BOLLEBYGDS
KOMMUN

GRANSKNINGSUTLÅTANDE granskning 2

Detaljplan för Låddekärrsbu 1:11 m.fl.

KS2024/189

Figur 9.1.1.9.1-3 Exempel på siktsträcka

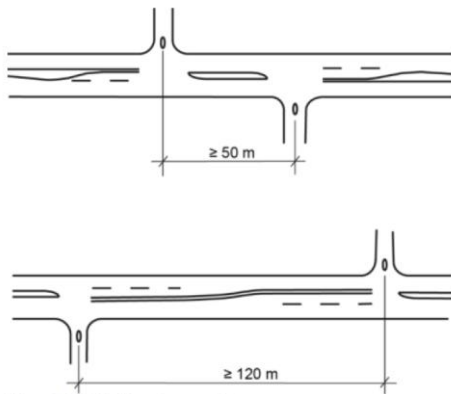
Förslaget innebär två stycken typ C - korsningar (i Trafikutredningen felaktigt benämnt som korsningstyp A) som i sin tur bildar en fyrvägs-korsning. Det finns risk för siktproblem och korsningsolyckor i en fyrvägs-korsning, dels beroende på att trafik på sekundärvägen som ska rakt över korsningen inte väjer för trafiken på primärvägen och dels utifrån att det blir mer komplex korsning med bl.a. risk för skymd sikt mellan fordon i vänstersväg.

Trafikverket förordar i första hand en förskjuten trevägskorsning framför en fyrvägskorsning då det finns risk för ökad trafik (jmf dagens låga siffror) även i öst-västlig riktning i takt med att det nya verksamhetsområdet tillkommer. Trafikprognosen tyder på att behovet att korsa rakt över primärvägen är litet i nuläget. Det är svårt att veta hur området utvecklar sig och vilka verksamheter som på sikt kommer att finnas på ömse sidor av vägen, vilket gör att det kan uppstå en situation med betydande passagebehov tvärs vägen.

Kommunen har haft en dialog med Trafikverket och omarbetat planförslaget efter Trafikverkets synpunkter genom att ändra infarten. Den nya in- och utfarten till Göteborgsvägen placeras med goda avstånd till närliggande korsningar och dimensioneras för tung trafik. Lösningen är anpassad för lastbil med släp och bedöms fungera utan separat vänstersvängfält i nuläget, mot bakgrund av att huvuddelen av den tunga trafiken förväntas använda Grönkullenmotet. Utformningen möjliggör samtidigt framtida anpassningar, exempelvis genom breddning av Göteborgsvägen om trafiksituationen förändras, och väggeometrin har utformats med hänsyn till lutningar, mötesmöjligheter och bergsskärningens släntutformning. Plangränser mot Trafikverkets vägområden har justerats till att ligga ca 1 meter från viltstängsel.
